**Avis délibéré de l’Autorité environnementale  
sur le parc photovoltaïque au sol de Saint-  
Hilaire-la-Treille et Mailhac-sur-Benaize (87),  
porté par la SASU « centrale photovoltaïque de  
Saint-Hilaire-la-Treille »**

**n°Ae : 2025-151**

Avis délibéré n° 2025-151 adopté lors de la séance du 26 février 2026

*Figure 4 : Synthèse des enjeux écologiques au sein de l'aire d'étude immédiate à gauche, de l'emprise clôturée à droite (source : dossier)*

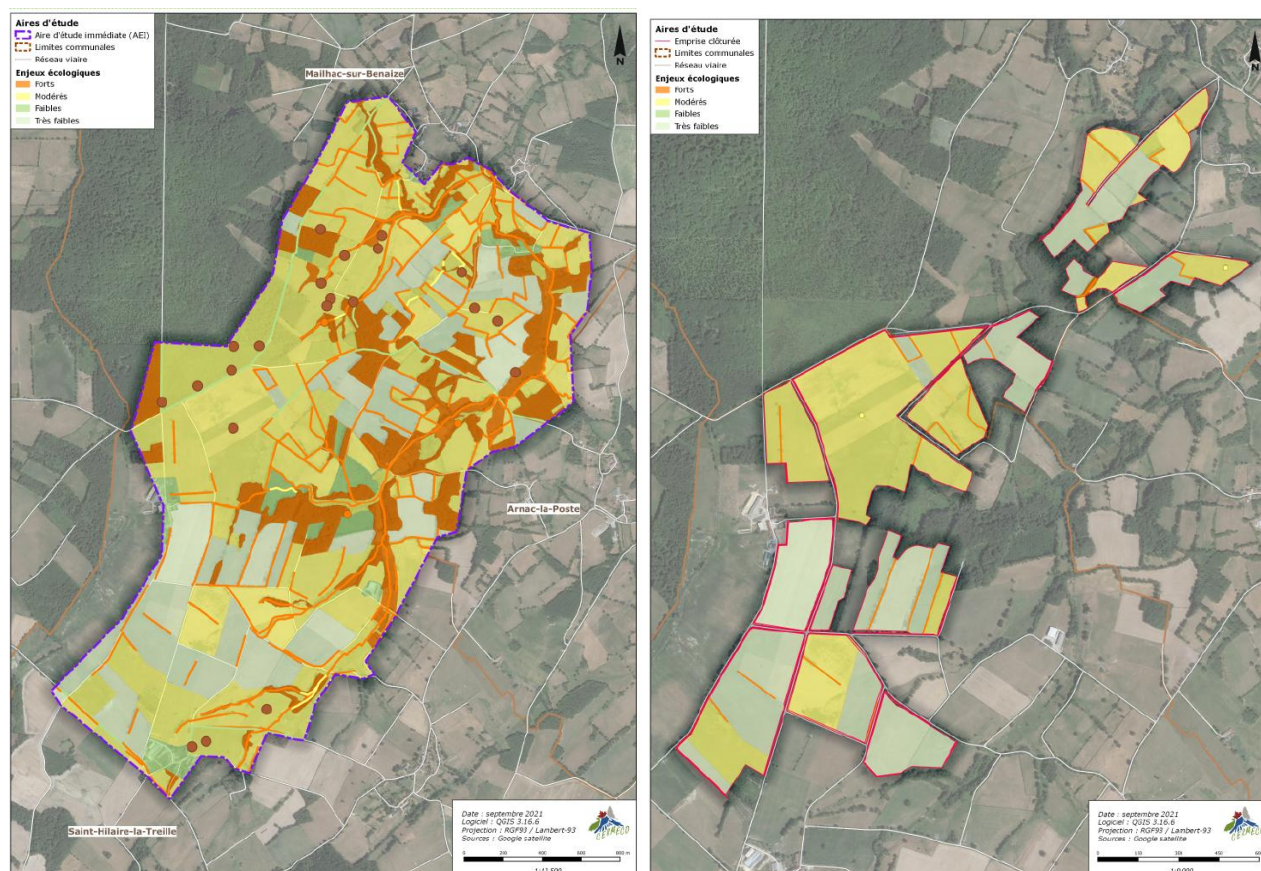
Le dossier conclut à l'absence d'incidences résiduelles significatives sur les espèces protégées et leurs habitats, après évitement et réduction, sauf sur les milieux humides pour lesquels une mesure de compensation est prévue (cf. § 2.3.2). Cette analyse sera à revoir sur la base des inventaires complétés et actualisés et des compléments d'évaluation à conduire.

***L'Ae recommande de compléter l'évaluation des incidences du projet sur la biodiversité en prenant en considération les résultats des inventaires actualisés, les effets du changement climatique sur les espèces qui seront utilisées pour le renforcement et la création de haies, les effets du plan de masse retenu sur la fréquentation du site du projet par les espèces animales ainsi que le changement des conditions microclimatiques sous les tables, et de compléter le cas échéant les mesures d'évitement, de réduction et de compensation prévues.***

Figure 5 : À gauche, détermination des zones humides sur les critères floristique et pédologique ; à droite détail du critère floristique (trait plein) et du critère pédologique (hachures) (source : dossier)

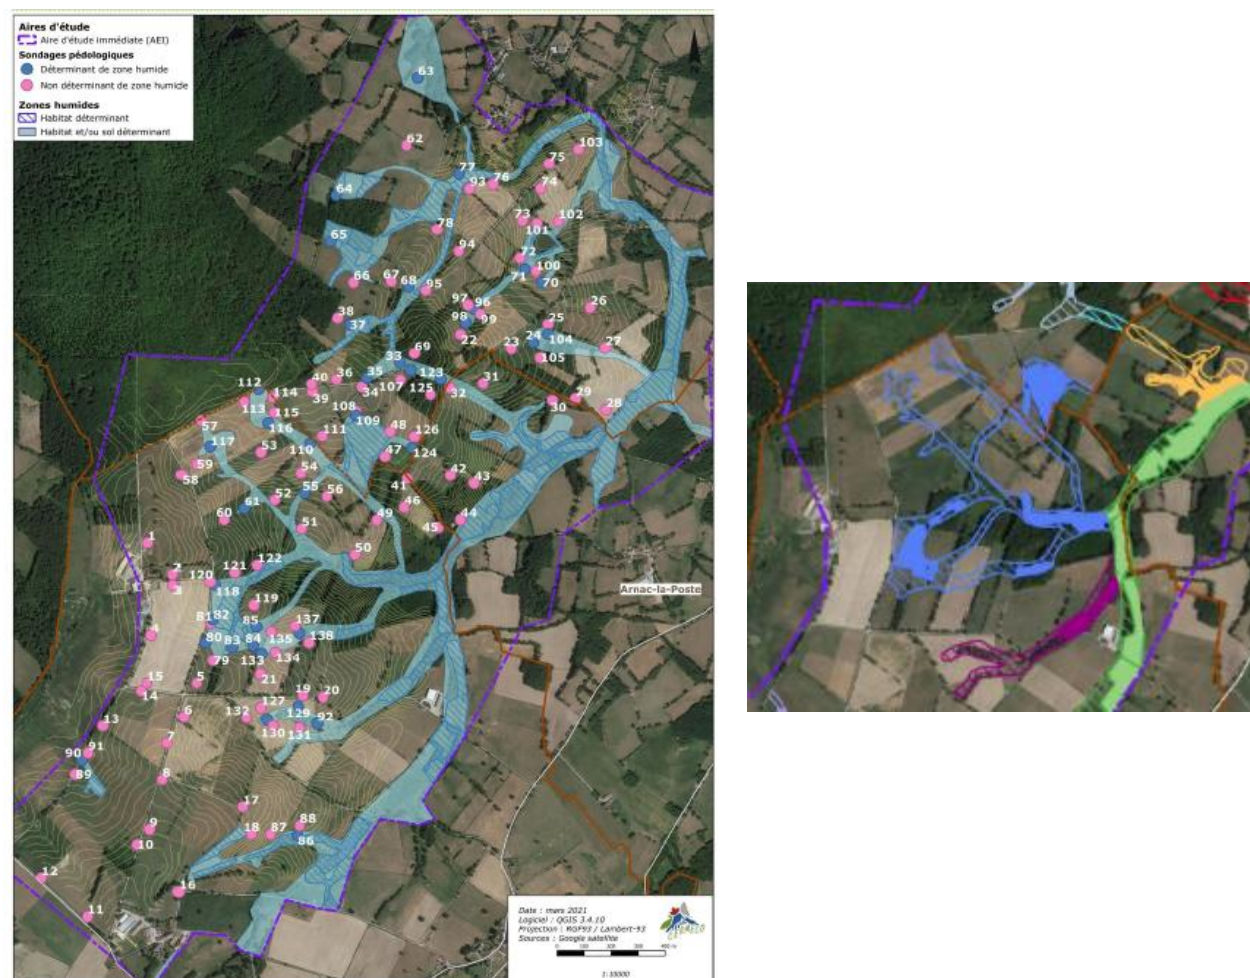
La méthode utilisée identifie douze zones humides et leur zone contributive, sans justifier des délimitations retenues, alors que celles-ci influent, par exemple, sur les critères « *superficie* » et « *connexion avec le réseau local de zone humide* » qui permettent de noter chaque zone humide pour en déduire l'enjeu qui lui est associé. Par ailleurs, le système de notation présente des singularités non justifiées. D'une part, chaque zone humide est séparée en deux sous-ensembles, avec habitat de végétation déterminant (a) ou sans (b), ce qui semble remettre en cause le caractère de zone humide de la catégorie (b)<sup>38</sup>. D'autre part, le fait de noter « = » la superficie de la zone 4a et « + » celle de la 4b ou de façon différente la sensibilité aux pollutions ne semble pas cohérent

avec le fait qu'il s'agit de la même zone humide. La notation des zones « b » vis-à-vis de la biodiversité locale vont de « + » à « - », notamment pour les zones « 4b », « 8b » et « 12b », sans explication, alors que cela influence les surfaces à compenser.

***L'Ae recommande de préciser la méthode de notation des différents critères permettant d'évaluer l'enjeu de chaque zone humide et de justifier la notation différente des sous-ensembles d'une même zone humide. Elle recommande également d'étayer la délimitation retenue pour les zones humides et leur zone contributive et le cas échéant de la revoir.***

Figure 6 : Position de la centrale photovoltaïque et des zones humides, en rouge, les superpositions (source : dossier et rapporteurs)

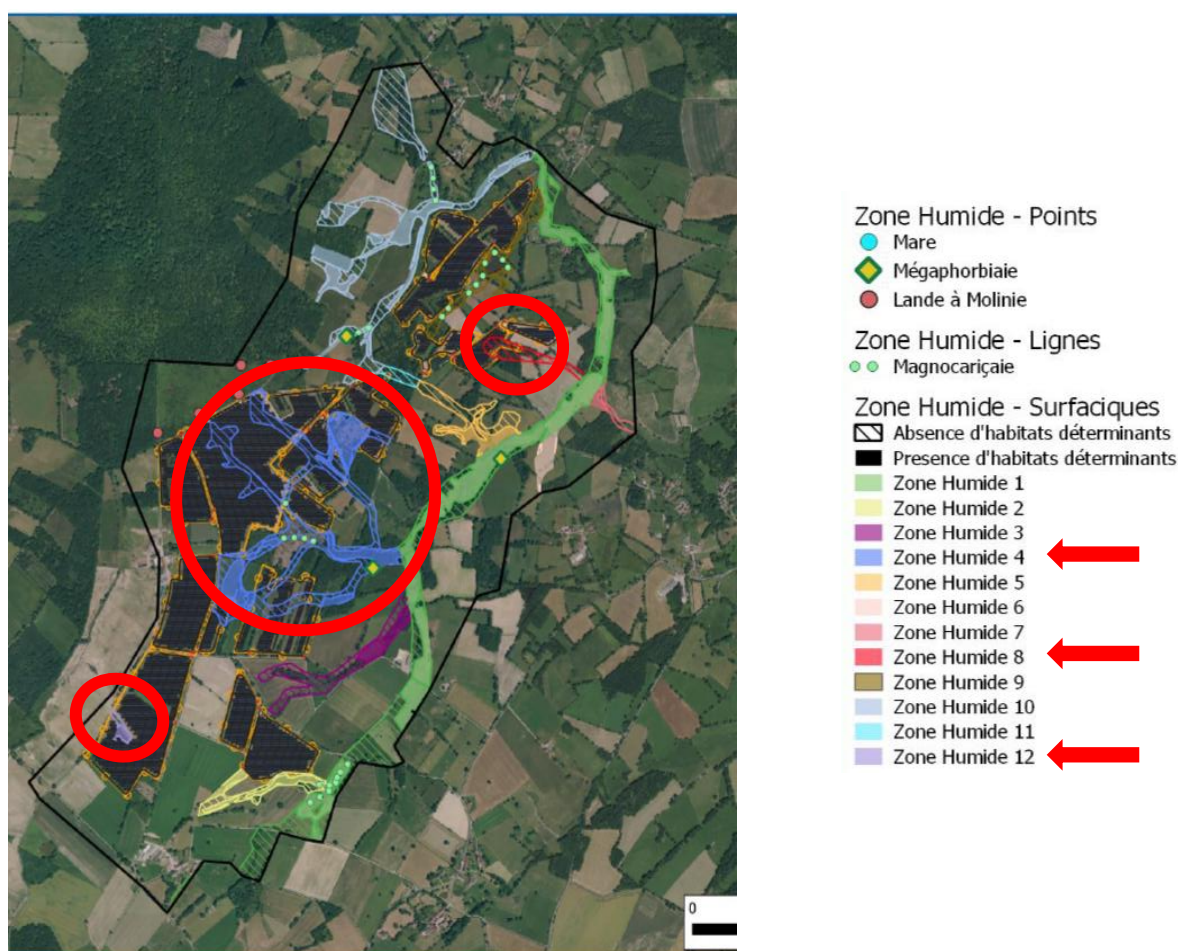
La zone clôturée ne recouperait que trois zones humides (cf. figure 6), les zones 4 (8,95 ha), 8 (0,66 ha) et 12 (0,49 ha). Le dossier indique que « l'adaptation de l'emprise (...) a permis d'éviter la totalité des zones humides présentant un enjeu significatif ». Quoique le niveau d'enjeu « significatif » ne soit pas défini, l'enjeu de la zone 4a, non totalement évitée, est qualifié de « fort », même si la carte de « prise en compte des enjeux écologiques dans la définition du projet » le figure en « enjeu écologique modéré ».

***L'Ae recommande de tenir compte des niveaux d'enjeux des zones humides dans les niveaux d'enjeux écologiques et de revoir ces derniers en conséquence.***

Figure 7 : Projets connus et recensés pour l'analyse des effets cumulés – le statut des projets est susceptible d'avoir évolué depuis 2022 (source : dossier)

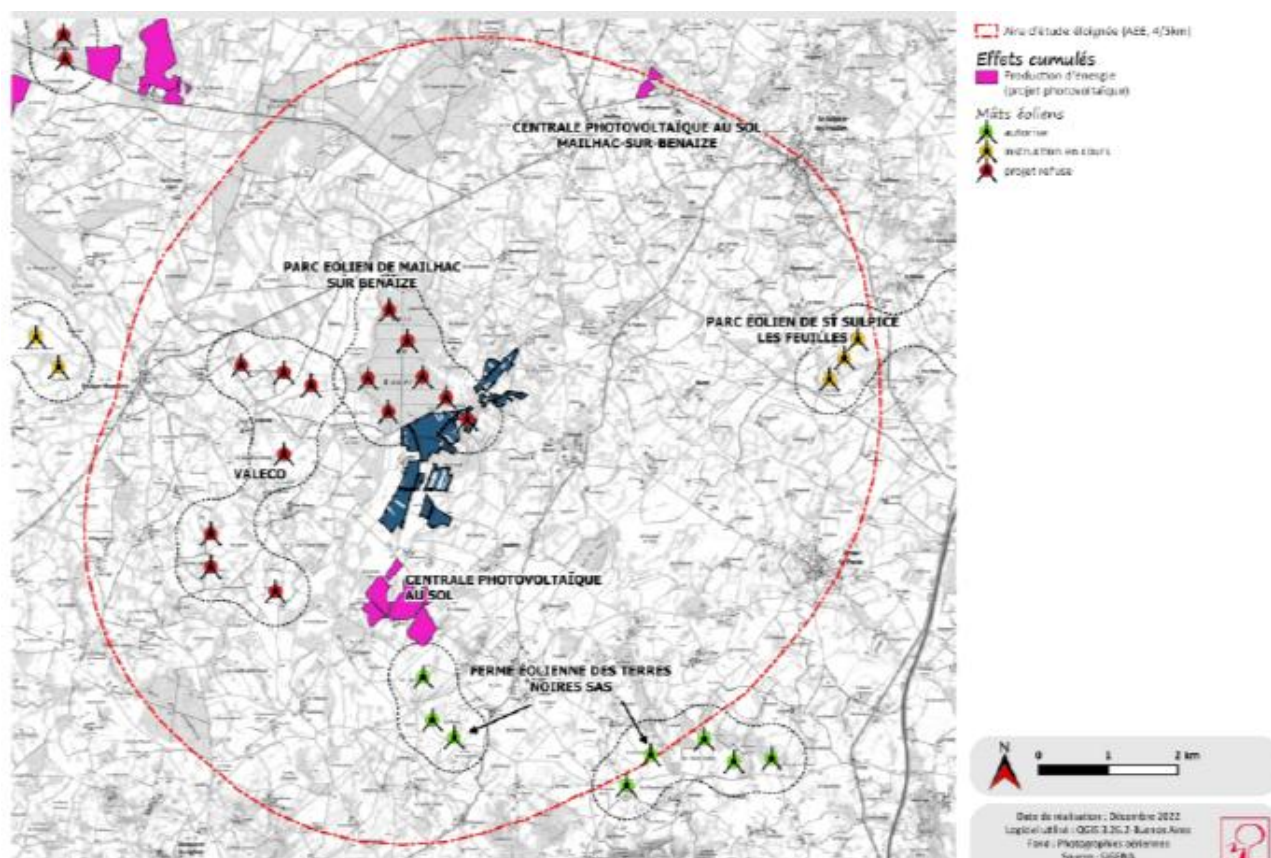
L'analyse des effets cumulés est menée très rapidement, et sans méthodologie claire, à partir d'une liste des « *projets connus et recensés* » qui comporte uniquement des projets de parcs photovoltaïques et éoliens, prévus ou réalisés ; certains sont sur le site du projet (parc éolien) ou en toute proximité du site du projet (parc photovoltaïque à 400 m au sud) (cf. figure 7). L'analyse conclut à l'absence d'incidences, tous domaines confondus, sans approfondir les effets cumulés sur le paysage et sur la biodiversité. Pour ces enjeux, il convient en outre d'effectuer l'analyse à différentes échelles, au vu du rythme de développement des projets énergétiques sur les territoires ruraux de ce département et des départements voisins de la Creuse, de l'Indre et de la Vienne, qui peuvent affecter en particulier le grand paysage et les continuités écologiques.

***L'Ae recommande de mettre à jour la liste des projets connus sur le territoire intercommunal, et à une échelle plus large comme celle du département pour les projets énergétiques, et de reprendre sur cette base l'analyse des effets cumulés en particulier sur la biodiversité et le paysage.***
